六ヶ所村風力発電所 1-3号機 タワー破損事故について

【設置者】 日本風力開発ジョイントファンド株式会社
【みなし設置者】 イオスエンジニアリング&サービス株式会社
2024年3月21日

C. #19回WGの委員質問事項への回答

#19回WGの委員質問事項への回答

① 食い違い段差と寿命の関係の定量化(1/3)

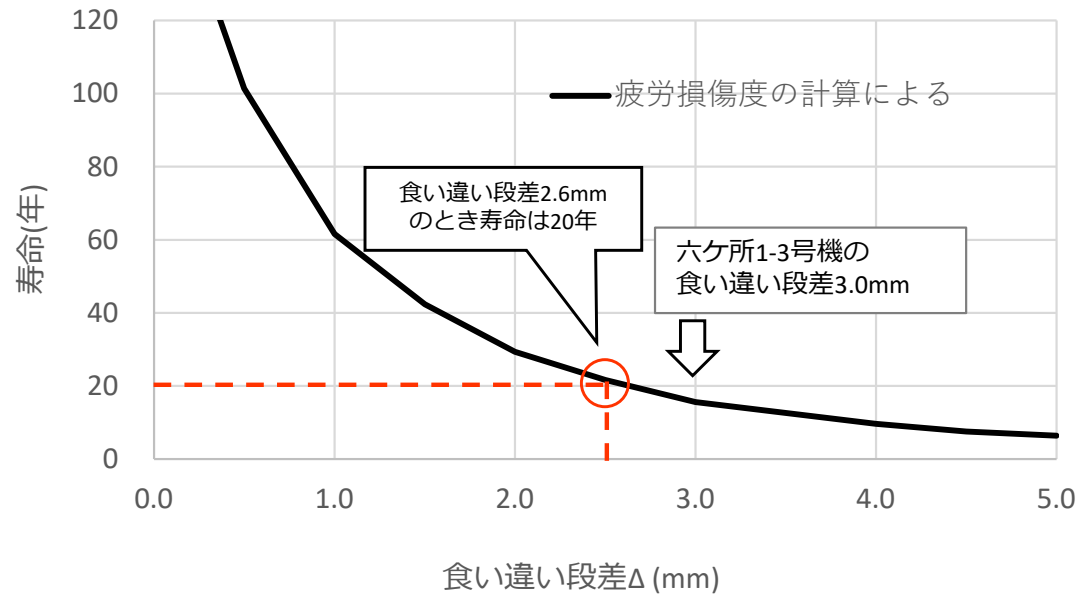
[質問] 品質-食い違い段差が、本来の条件を満たしていない。そのような風車を運転していいのか。食い違い段差の大きさによって、あと残りの寿命がどのくらいあるのか。**止めるべき風車について定量的に説明**してほしい。

[質問] 食い違い段差の大きさによって寿命の短縮が予想できるのでは。今回の調査でどういうプロセスで、どのくらいの精度か。(貫通してから倒壊まで) 1-3年というのは幅が大きい。太鼓山はボルトが破損した後1か月程度で壊れた。ただし、過去の運転実績の疲労もあった。

[質問] (内部亀裂発生から貫通まで)10年かかる、(貫通してから倒壊まで)1-3年かかる、という話は段差の大きさによって変わると思う。過去の小型の風車の場合は、段差を調査して結果を踏まえ寿命を評価している。**問題ないということを示す定量的な資料**を出してほしい。

[回答] 食い違い段差と寿命の関係を定量的に評価し、製品寿命を満たす基準値を算定しました。次ページ以降に、食い違い段差と寿命の関係の定量評価を説明します。

図A-5 食い違い段差と風況履歴の複合による方位ごとの疲労損傷度 (20年間)

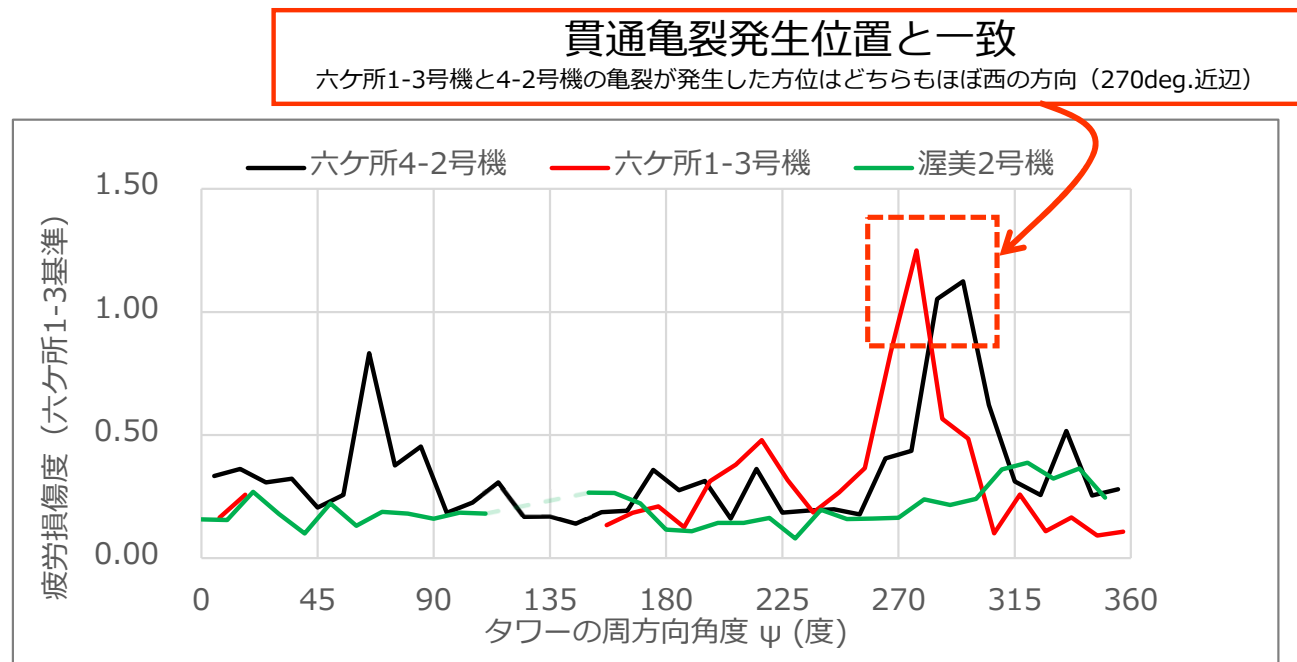
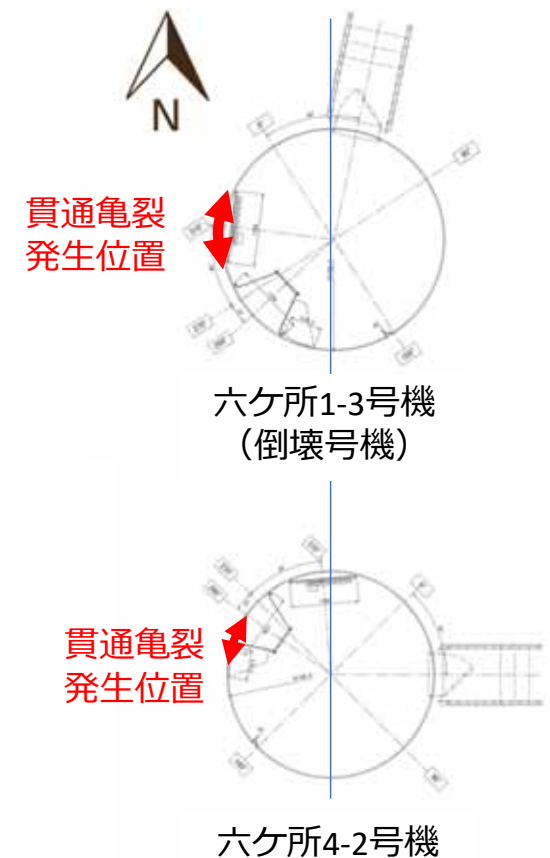
【質問】 今回の一番の重大な問題は、段違いというのは原因であって、**段違いを把握**しないで今亀裂がないから問題ないと言えるのは、調査のレベルがあまりにも低いではないですか。

【質問】 今回の一番重大な問題は食い違い段差、**食い違い段差の有無**についてJSWは全機やるべき。

[回答] 食い違い段差による応力増加の割合を算出し、実風況により算定した疲労損傷度とかけ合わせたグラフを示します。

六ヶ所1-3と4-2号機において、主風向である270deg付近で疲労損傷度が大きくなりました。これは、実際の亀裂発生位置とも一致しており、亀裂の発生原因と考えられます。

風況による疲労損傷度と、食い違い段差による応力増加が複合し、亀裂が発生したと考えられます。これに基づいて、溶接線形状測定を実施する対象は、乱流強度の高いWF(六ヶ所と同様の風況の風車)で、主風向側(の第④節)とし、計測を進めます。

図A-10 GL2010 安全率及び疲労被害度規定

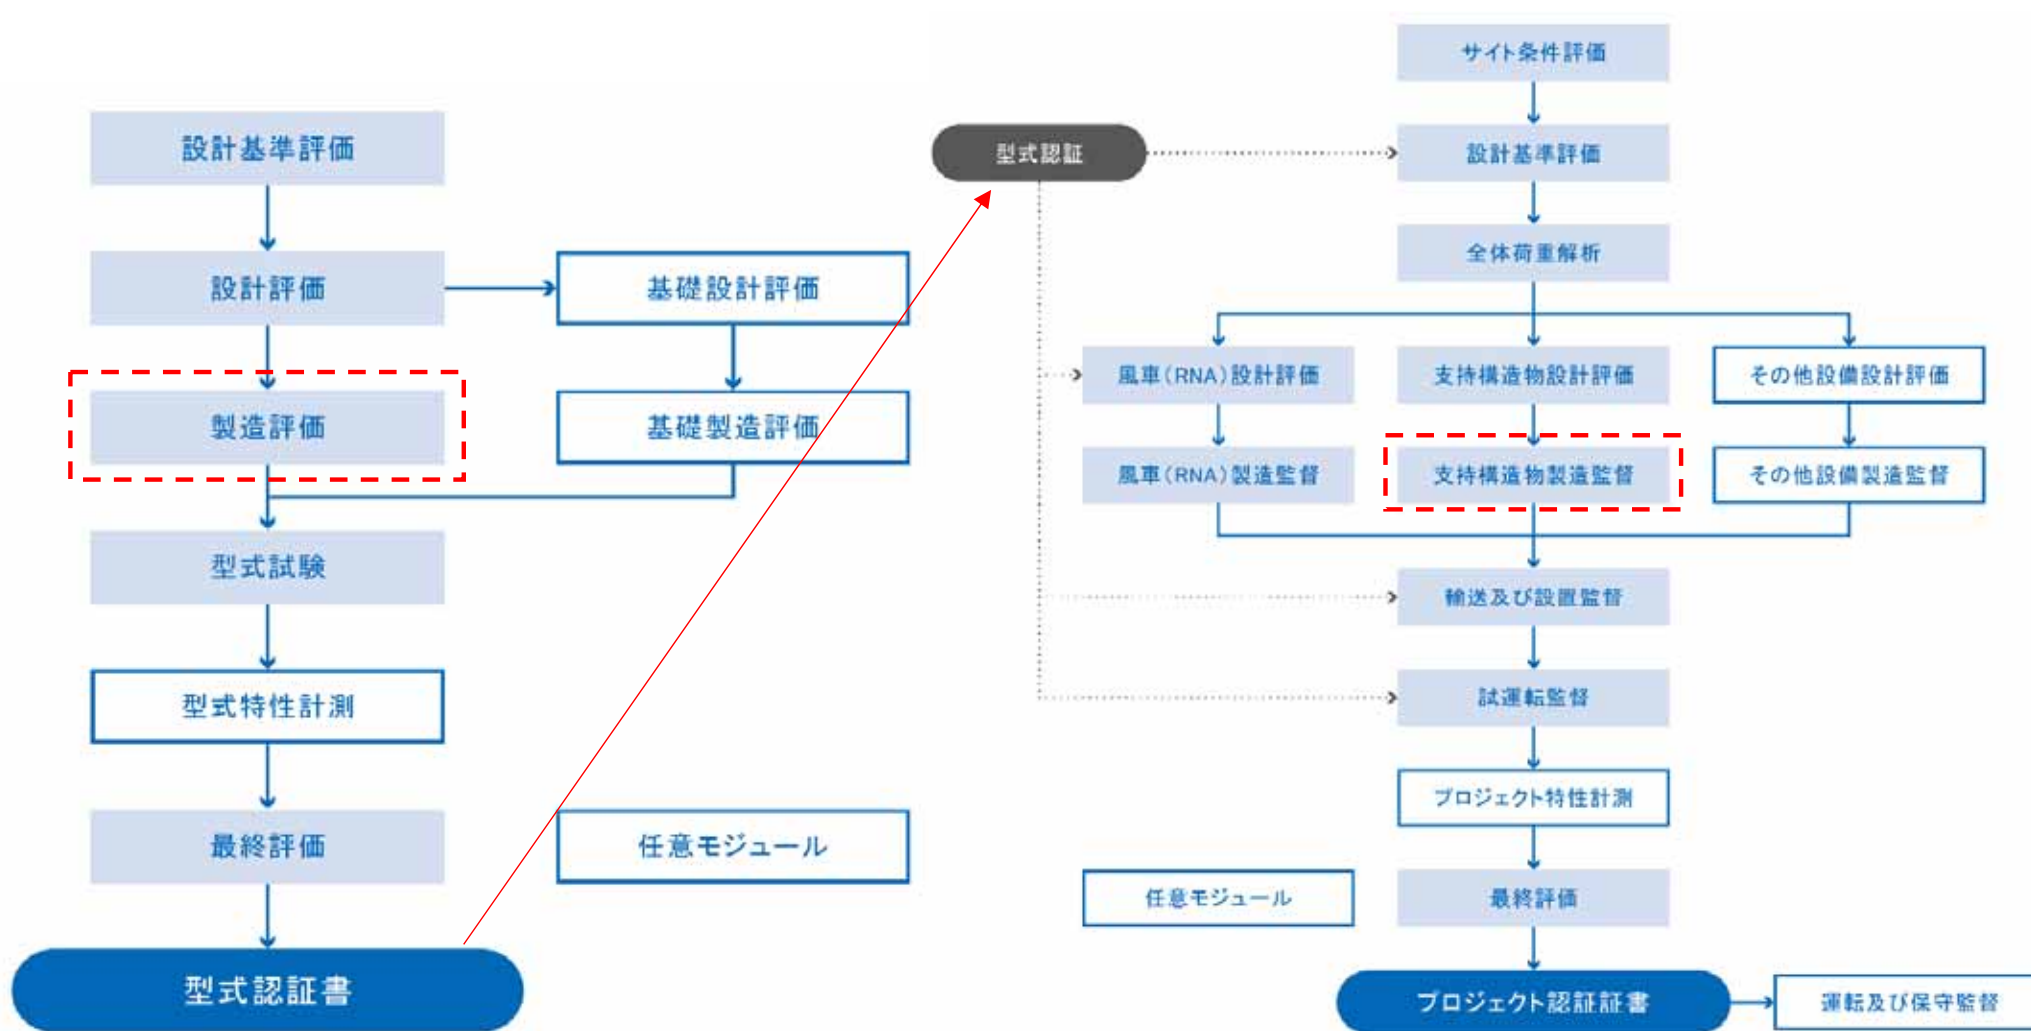
[質問] 風車のようなものポール型の建築物は煙突等に比べて冗長性が低く、1か所の損傷が倒壊につながる。このような建設物の安全性の基準について見直す必要があるか。

[回答] 最新GLでは、冗長性の規定があり、安全率が設定されています。GL 2010 Table 5.3.1で、冗長性が低い部品に対しては、安全率を1.15あるいは1.25(応力値)。寿命換算で、 $1.15^3 = 1.52$ あるいは $1.25^3 = 1.95$ の安全率を有します。また、設計疲労被害度Dは $D < 0.5$ と規定されています。六ヶ所村タワーの設計時(GL1999) には、部分安全率は1.1、 $D < 1$ であったとのこと。

尚、今回の事象は、設計起因ではなく、製造品質起因でした。現在では、第三者認証制度の型式認証・プロジェクト認証により、製造評価・製造監督が実施されることで、製造品質は担保されていると考えます。

図B-1 「錆のガイドライン」作業フロー図

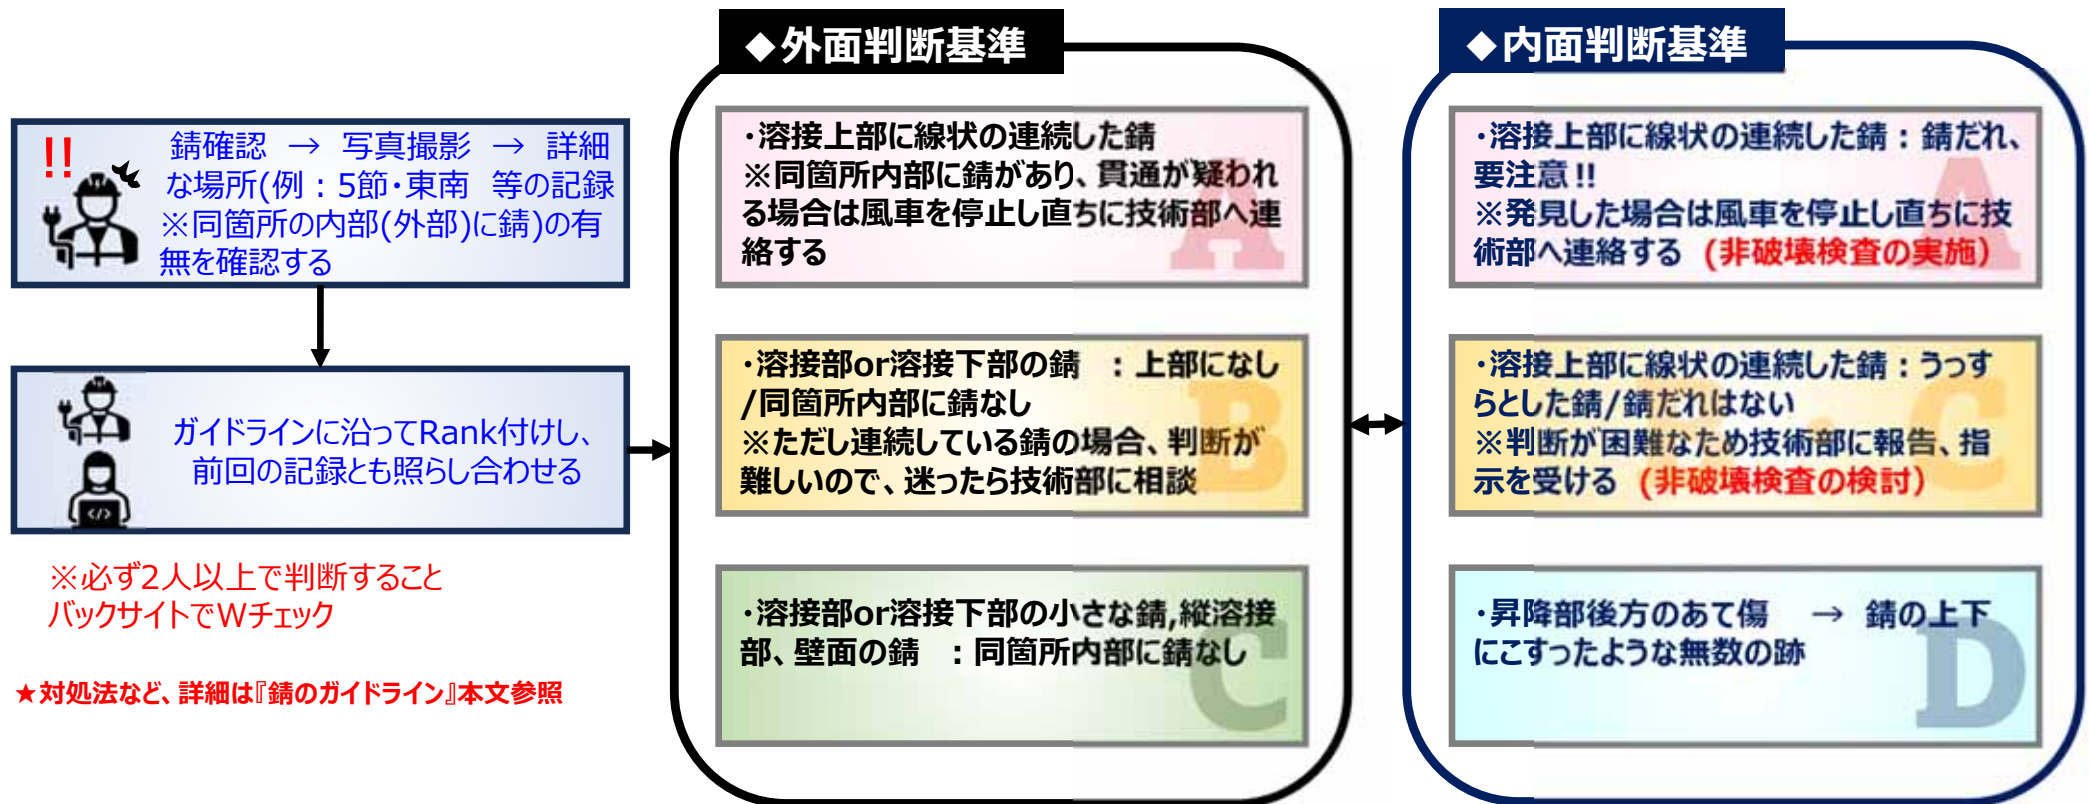
[質問] タワー検査について、これは画像ベース、基本的に目視ベースなのか。タワーの表面、内側の表面亀裂について、問題なのは、亀裂がどれくらい進展しているのか、というのが重要。深刻度についてどのように定量的評価するのか。

[回答] 点検は、「錆のガイドライン」に沿って目視と写真管理で定期検査時に実施します。そこで問題(内部溶接線上部塗装割れ・発錆)がある場合は、**非破壊(UT検査)**を実施していくことになります。鋼板に亀裂が見つかった風車については、運転停止します。「錆のガイドライン」に点検処理を明示するために作業フロー図を追加しました。

② 錆のガイドライン

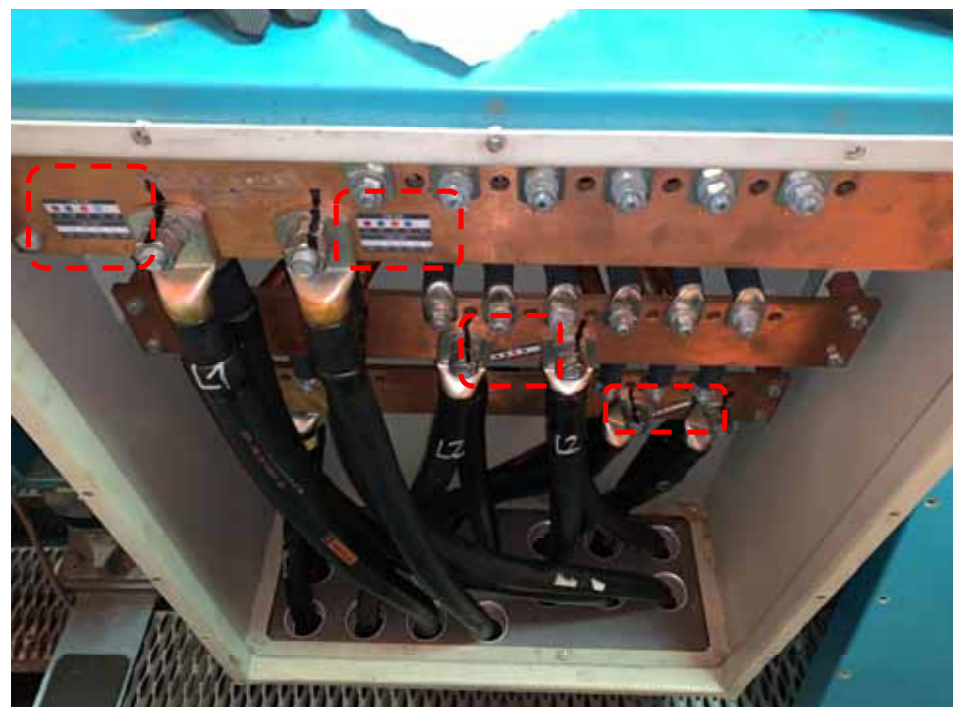
[質問] ガイドラインで目視点検を充実とのことだが、ガイドラインの作成にあたり外部専門家の意見を踏まえて作成したのか？

[回答] 本ガイドラインは、GE1.5s機 向JSW製タワーにおける工場溶接部亀裂発生の予兆現象である内面錆、さらにその予兆を万が一見逃し、亀裂が貫通に至った場合に発生する外面錆を見逃さないためのもので、目的・用途が限定的であるため、今回の事故に関わって頂いた**事故調査委員の委員(第三者委員)**に確認いただいております。

図C-5 報告プロセス/品質管理体制の強化

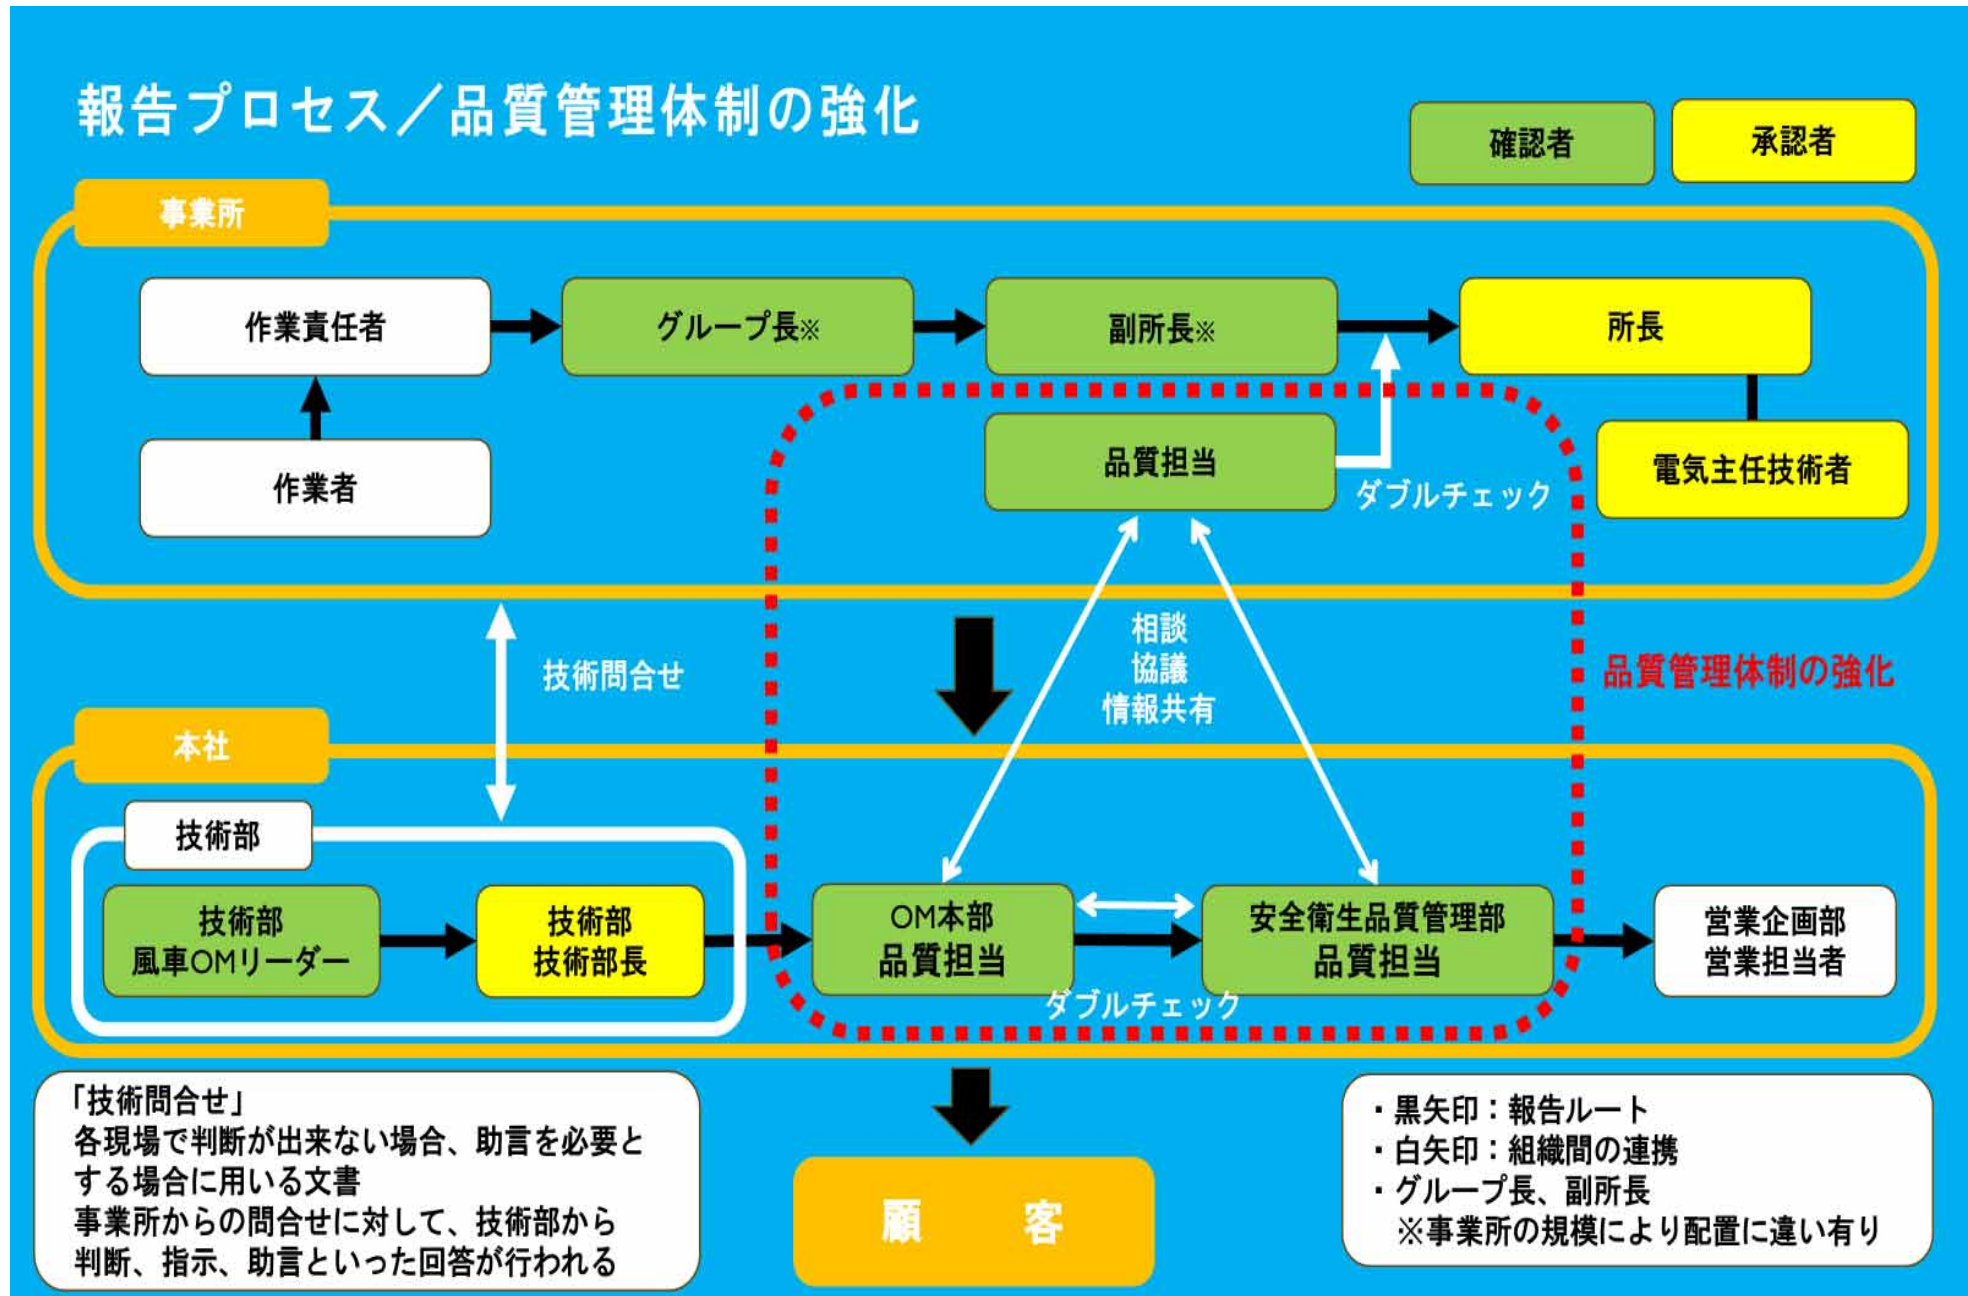
[質問] 報告をどのように上げて、だれが判断するのが重要。目視点検を複数名で実施するなど、フローチャートがないと、確実にあがって、それに対して次にどういうアクションを行うか、という判断をするには、コミュニケーションだけでは不足では。

業務報告は、作業体制と会社組織に沿って進めています。各事業所の判断(承認)は、事業所長が行います。報告は技術部が内容を精査の上、技術部長が最終判断(承認)を行います。尚、点検は複数名で実施しており、さらに今回事象(溶接線確認)については、別部門で写真管理を実施しその段階でも確認を行います。

尚、報告の過程において、事業所の判断が難しい場合(未知見事項)は、事業所から技術部に問い合わせを行います。技術部は、問合せ内容を検討し、判断・指示・助言を事業所に出します。

今回の事故を踏まえ、事業所と本社に品質担当を新たに設け、体制の強化を図りました(「報告プロセス」の赤枠で囲んだ箇所が新たに設けた体制)。各事業所・OM本部・安全衛生品質管理部の品質担当者がトライアングル状の連携体制をとっています。
